**REPÚBLICA DE PANAMÁ
PROVINCIA DE CHIRIQUÍ
DISTRITO DE DAVID
CORREGIMIENTO DE SAN PABLO VIEJO
ESTUDIO DE IMPACTO AMBIENTAL CATEGORÍA II**

**“RESIDENCIAL LAURELES, CORREGIMIENTO DE SAN PABLO VIEJO,
DISTRITO DE DAVID”**

II INFORMACIÓN ACLARATORIA

DEIA-DEEIA-AC-0173-1912-2024

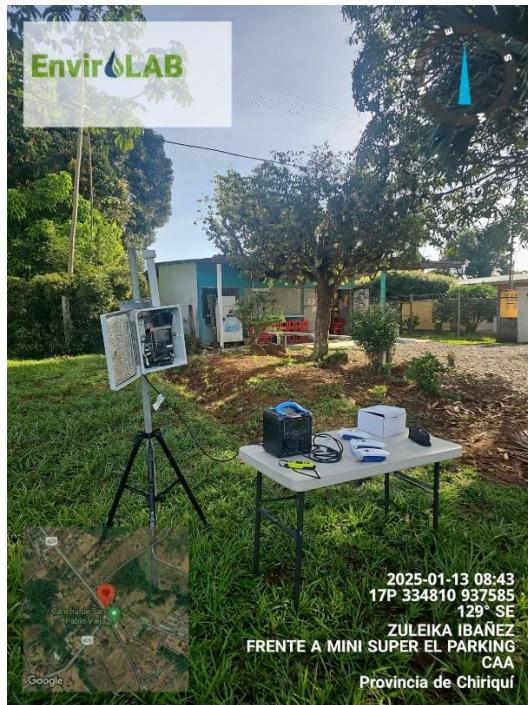
penado dentro del Texto único del Código Penal de la República de Panamá, en los artículos 412 y 413. Por lo antes señalado se reitera:

- a. Presentar monitoreo de calidad de aire ambiental de acuerdo a lo dispuesto en la Resolución No 21 del 24 de enero de 2023, de acuerdo con los artículos 6, 8 y 9, presentar dicho monitoreo original o copia notariada.

Respuesta:

El monitoreo solicitado se realizó el día 13 de enero de 2025. Se evidencia la realización del mismo en la fotografía a continuación.

Los resultados de este tipo de monitoreo se obtienen en un periodo de 15 días hábiles, por la alta demanda de solicitudes que deben cubrir, motivo por el cual se extiende la nota del laboratorio donde consta esto, y posteriormente una vez recibidos los resultados originales de parte del Laboratorio, serán entregados en la Dirección de Evaluación para que forme parte del expediente del proyecto. En la sección de anexos (Anexo 2 – Nota del laboratorio de sustento de entrega de resultados).
